PARC EOLIEN DU MOULIN DE LA TOUR (80)

Mémoire en réponse à l'avis de la MRAe Hauts-de-France n°2020-4837

Communes de Forceville-en-Vimeu et Fontaine-le-Sec

Dossier 20110023-V1
12/03/2021

Carte 4. Activité des Pipistrelles par point d'enregistrement et par nuit en transit printanier

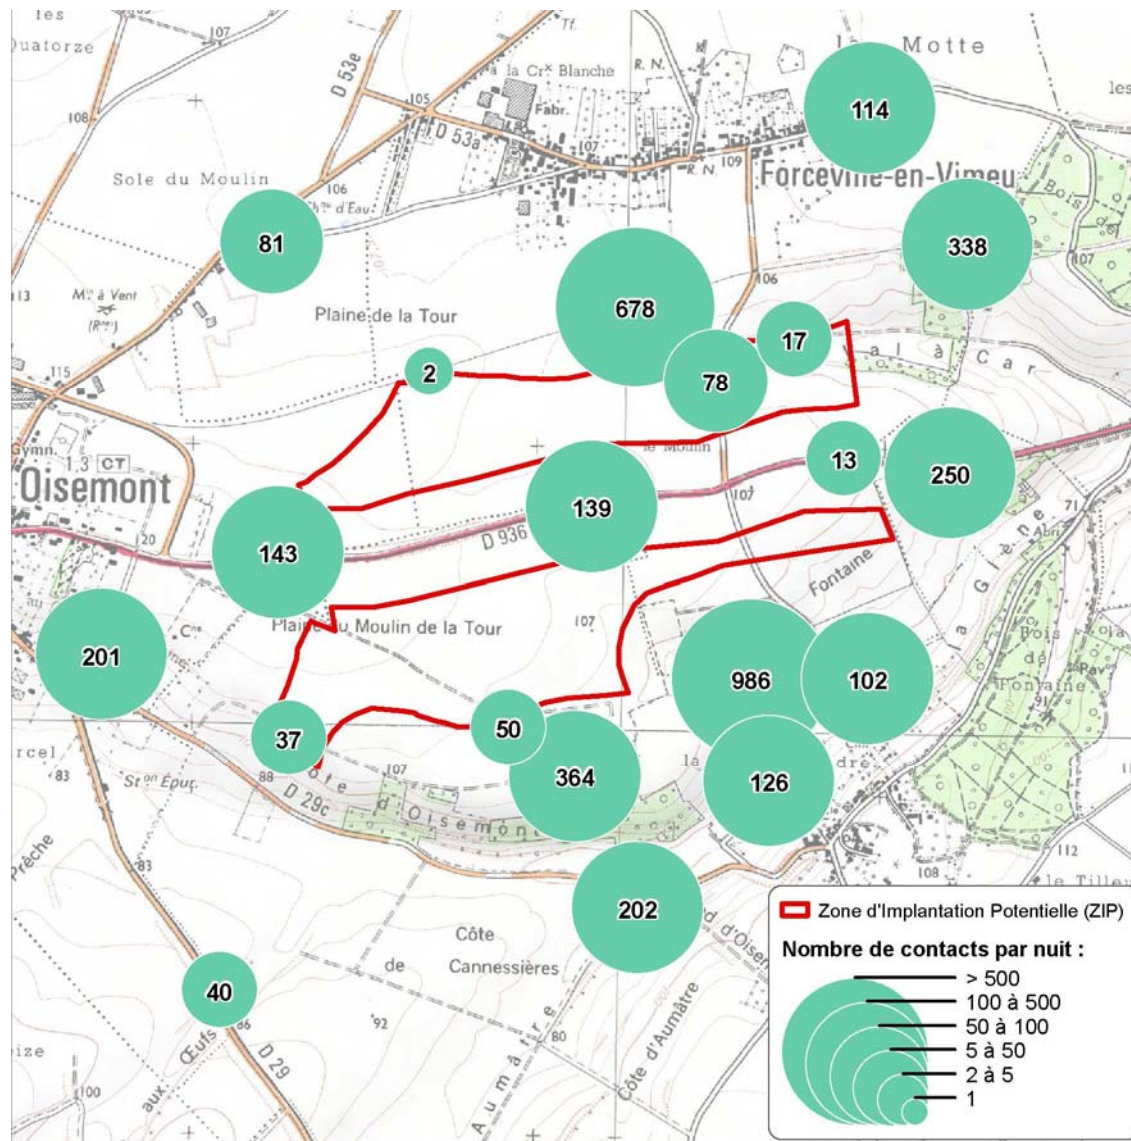
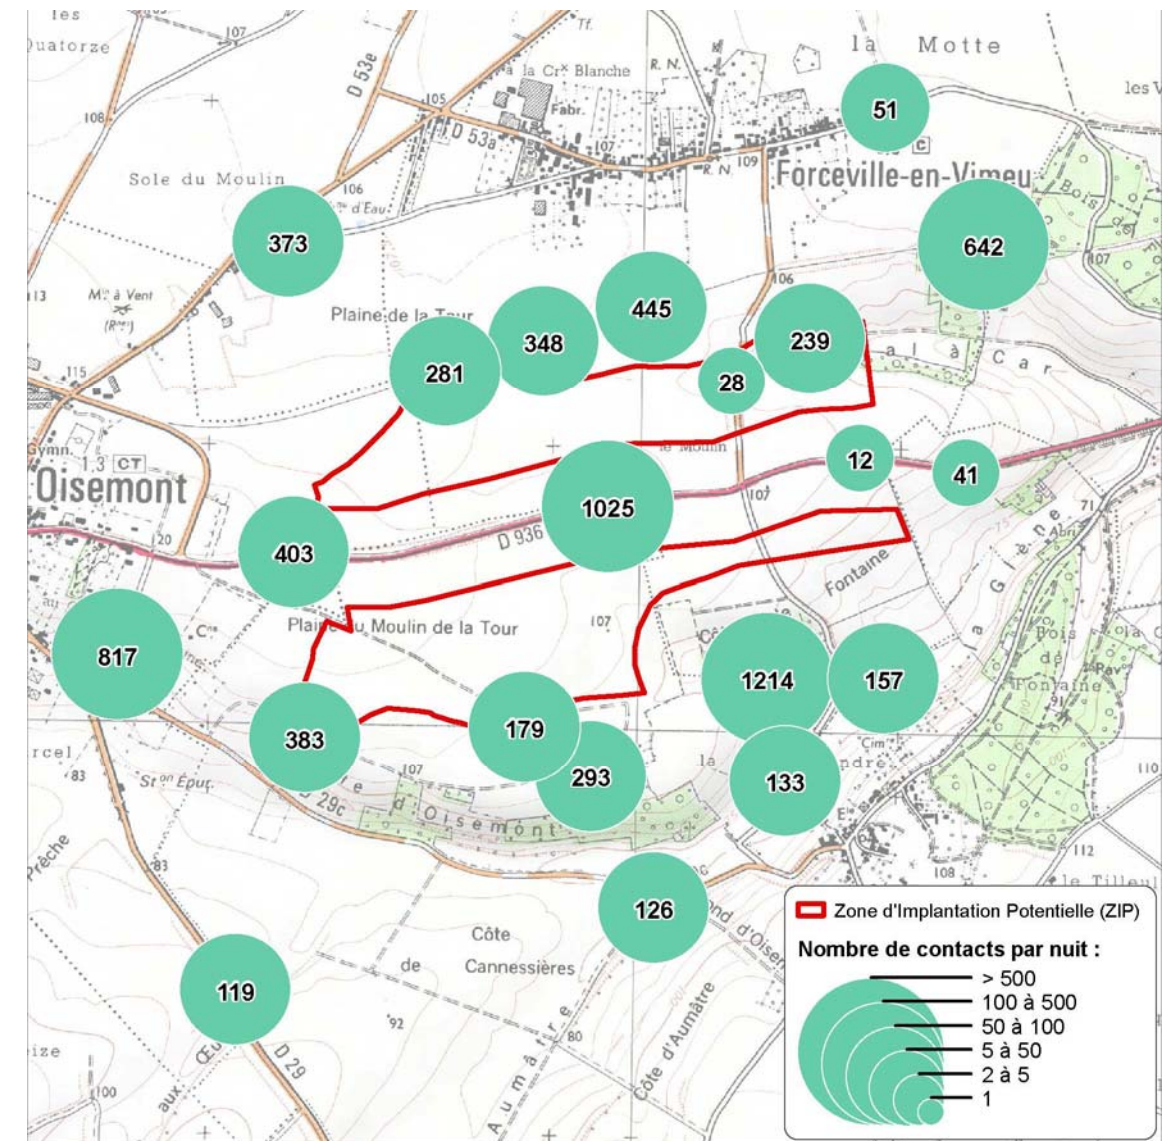
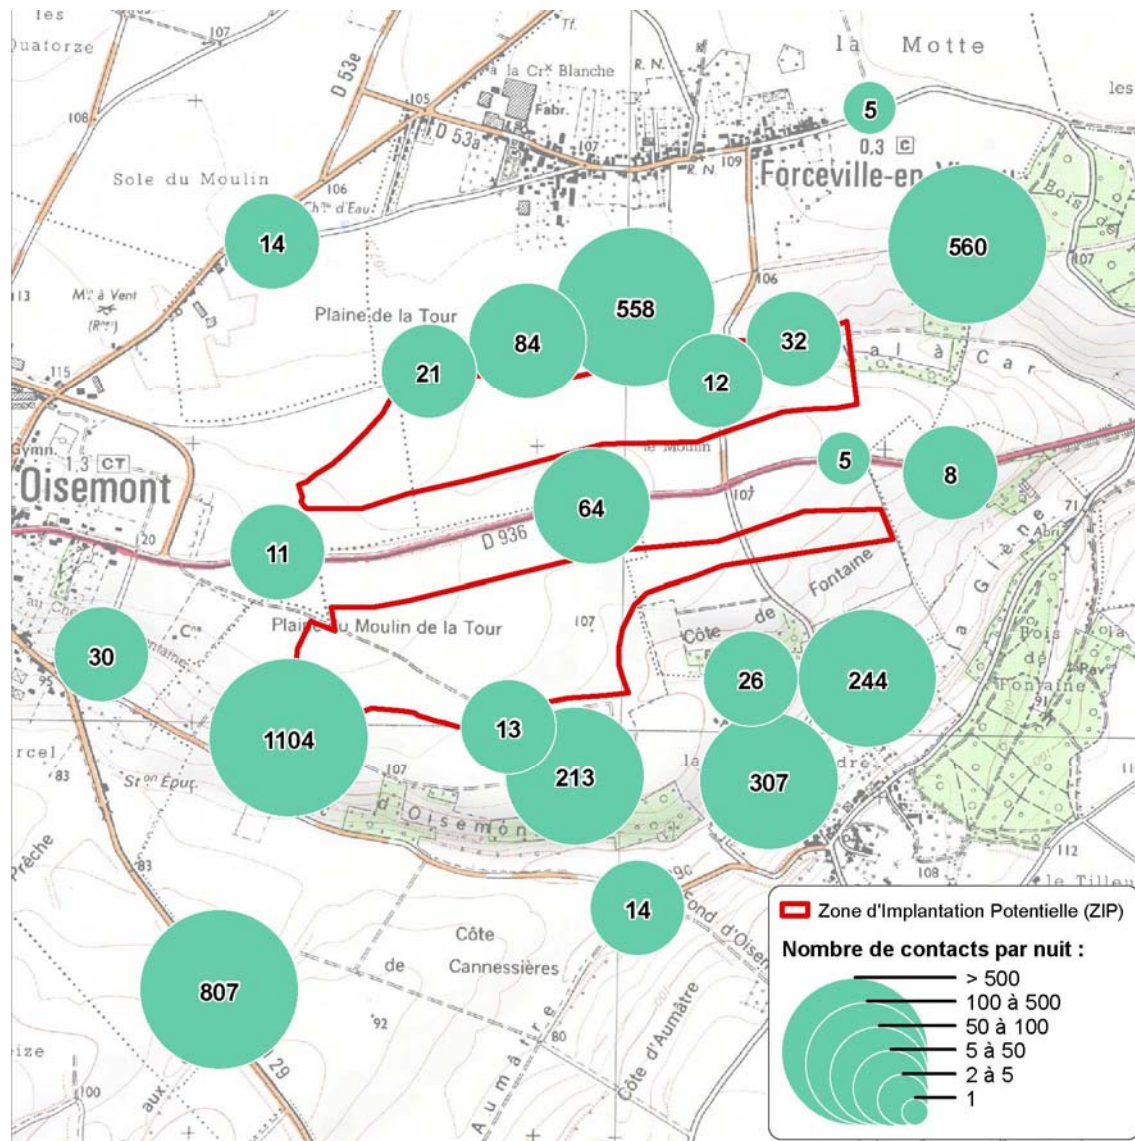
L'autorité environnementale recommande, après actualisation des cartes de définition des enjeux, de déplacer les éoliennes afin de respecter une distance de 200 mètres en bout de pale entre les éoliennes et les alignements d'arbres, les haies et de tout secteur où l'étude d'impact a mis en évidence une forte activité de chauves-souris.

Les éoliennes les plus proches d'éléments arborés sont E3 et E2 situées à 70 et 160 m bout de pale d'une haie basse taillée régulièrement (constats faits en 2017 et 2020) et isolée le long de la D936. Elle est donc de faible intérêt écologique. Il en est de même pour l'éolienne E1 située à 160 m de l'alignement d'arbres le long de la RD 936, qui prend place au niveau d'un parking en bitume. Ces différents éléments arborés sont isolés écologiquement comme en témoignent les résultats des écoutes chiroptérologiques au niveau de ces éléments mettant en avant de faibles niveaux d'activité des Pipistrelles (Cf. cartes en page suivante : Cartes 4, 5 et 6).

En ce qui concerne les 1 025 contacts inventoriés au niveau de l'alignement d'arbres en période de parturition 2017 et les 403 contacts au niveau de la haie basse plus à l'ouest, ces derniers ont été exceptionnellement causés par des dépôts de fumiers à proximité comme en témoignent des visions satellites datant du mois de mai 2017 (Cf. figures 2 et 3). Suite à cela, les propriétaires et exploitants ont été sensibilisés à ce sujet afin d'éviter tout dépôt futur de fumier à proximité des machines.

Ainsi, ces distances sont adaptées au regard des espèces contactées et de leur activité. Pour la plus proche, la distance de 70 m permet d'éviter le survol de la haie par les pales.

Enjeux chiroptérologiques

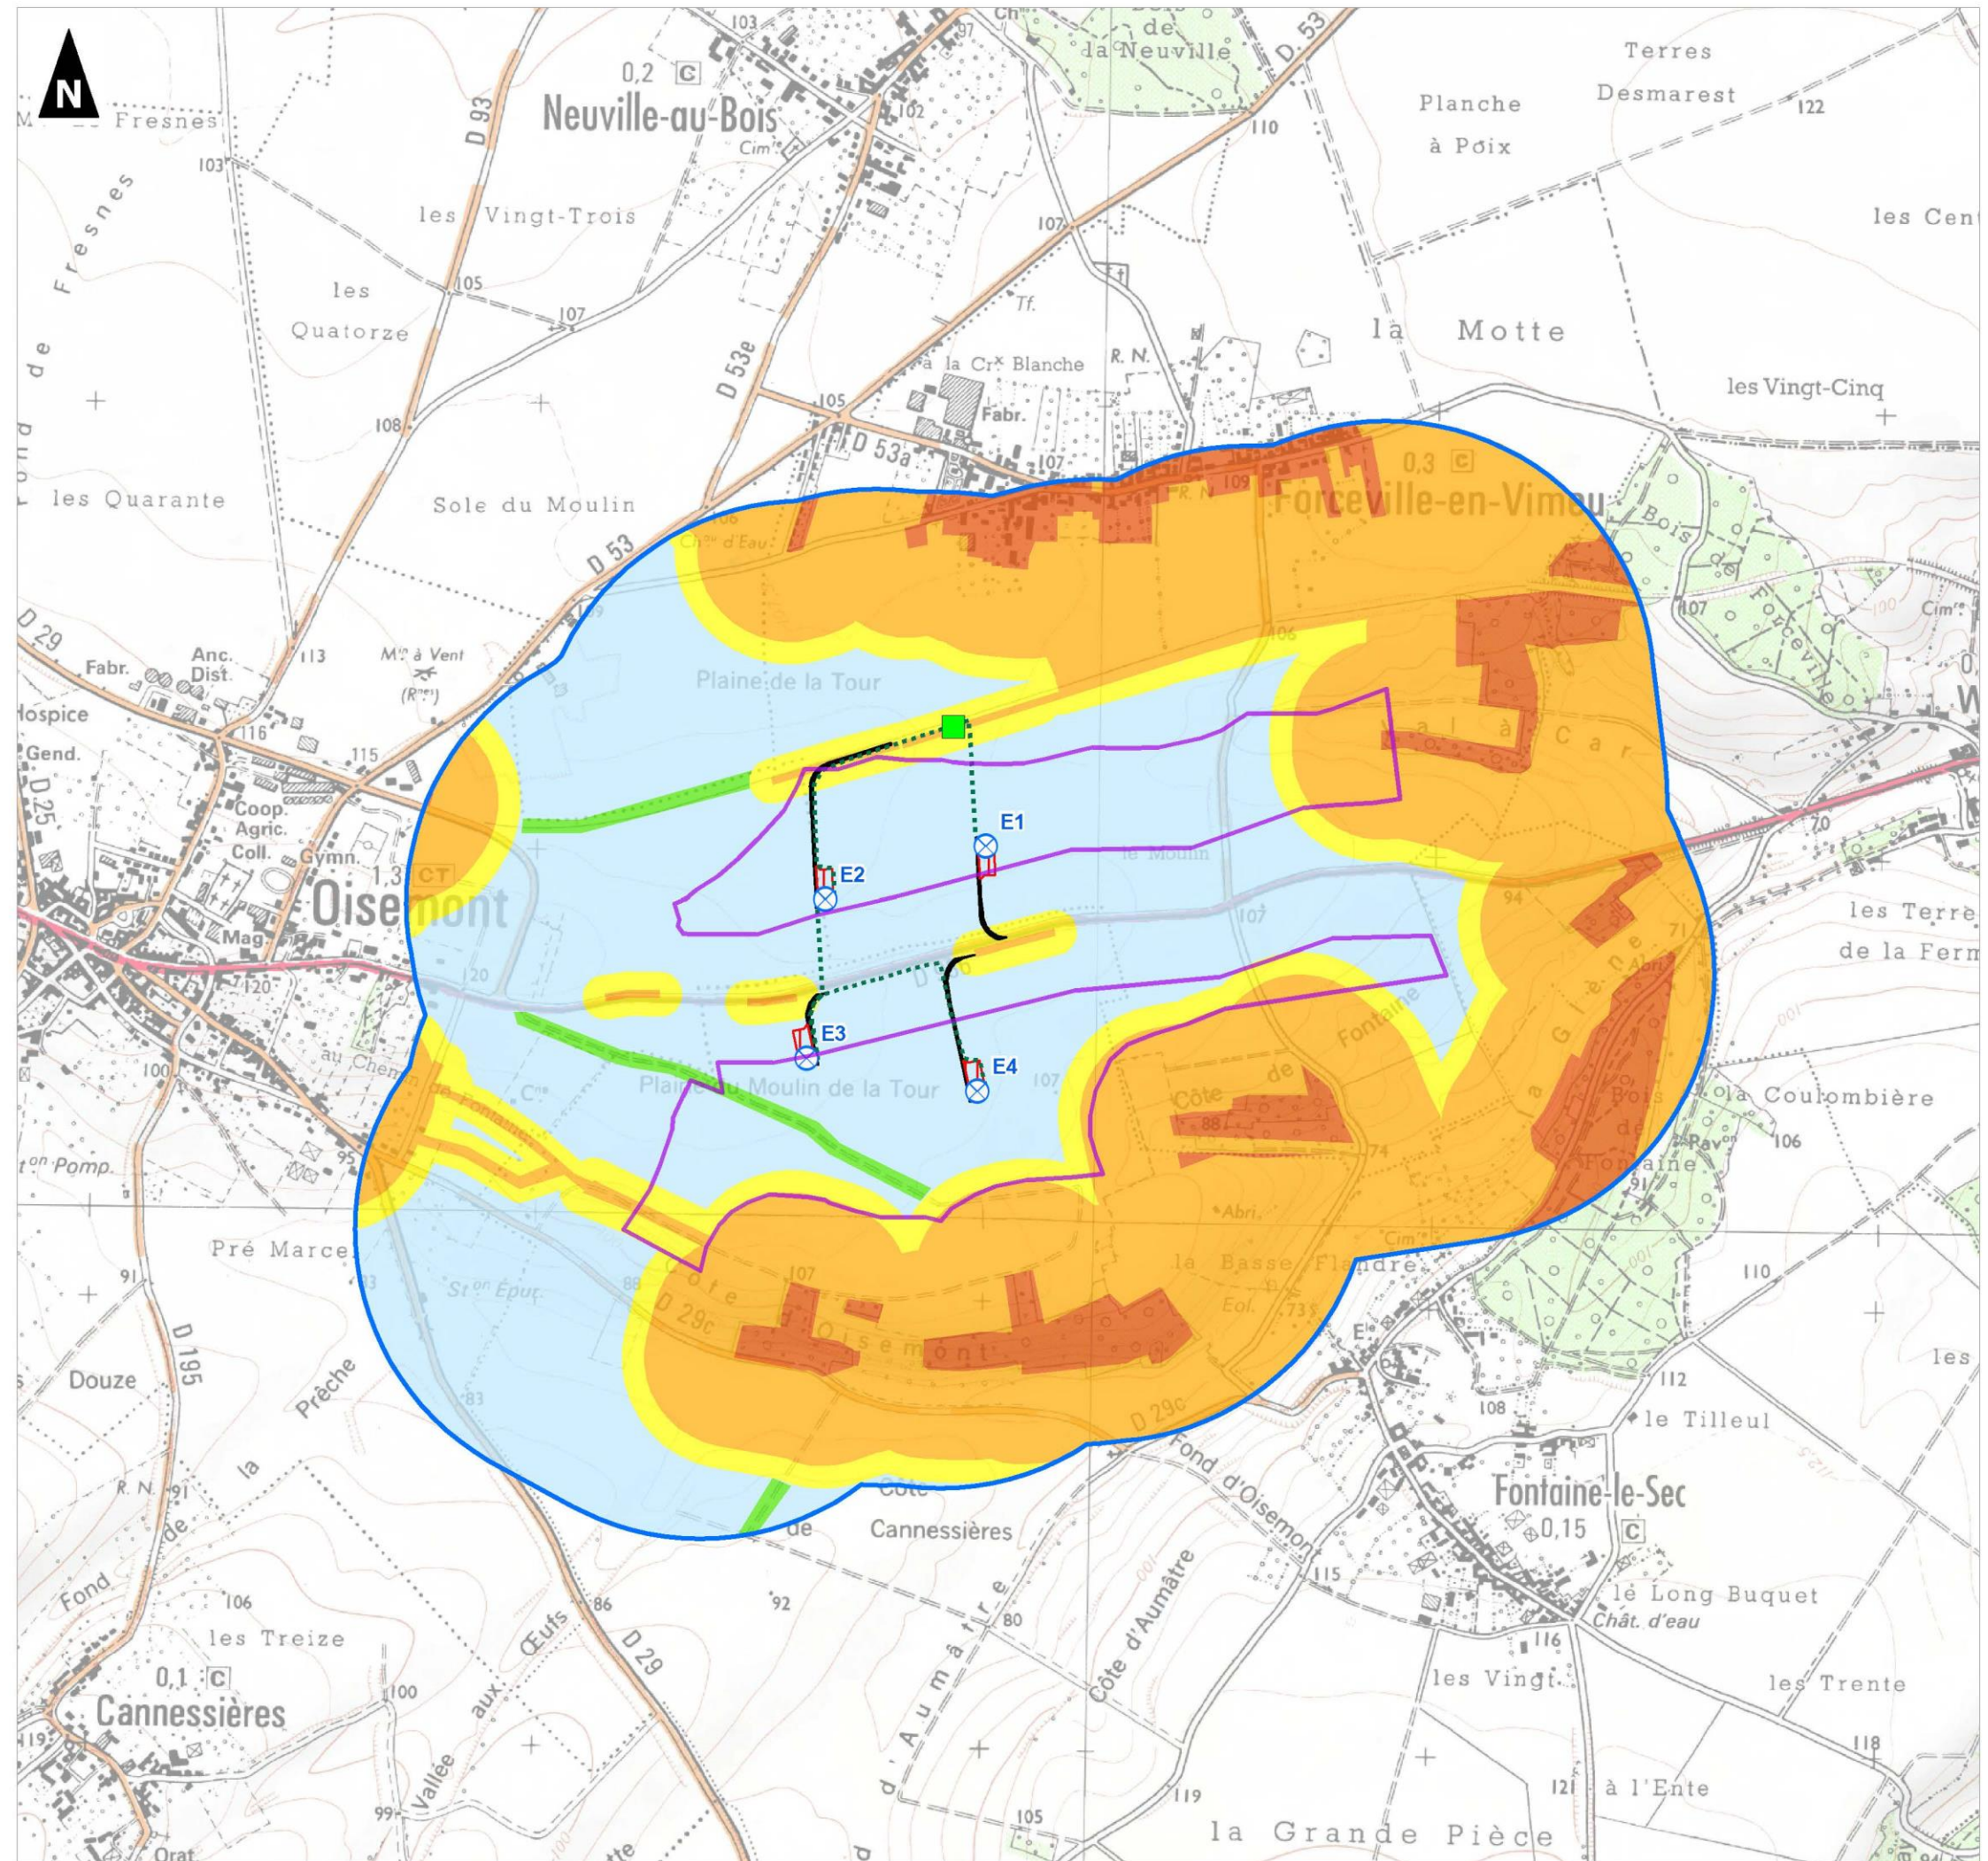
L'autorité environnementale recommande de prendre en considération les investigations menées en 2020, en tenant compte des secteurs où une forte activité de chauves-souris a été constatée, dans la carte de synthèse des enjeux chiroptérologiques.

Les enjeux sont certes définis en fonction du niveau d'activité mais aussi du nombre d'espèces qui fréquentent le milieu, leurs statuts de menace et de protection mais aussi l'utilisation qu'elles en ont, comme le gîte, la chasse ou le déplacement. Or, les investigations de terrain menées en 2020 n'ont pas remis en cause les constatations faites lors des inventaires initiaux puisque les niveaux d'activités constatés étaient globalement équivalents ou plus faibles que ceux de 2017/2018. En plus des 17 espèces inventoriées en 2017/2018, seule la Barbastelle d'Europe a été contactée en 2020 et non lors des inventaires initiaux. Il s'agit très probablement d'un individu en déplacement. Il a fait l'objet d'un unique contact sur la haie longeant des pâtures au nord de la ZIP.

De ce fait, les inventaires complémentaires n'ont pas appelé de modification de la carte de synthèse des enjeux chiroptérologiques.
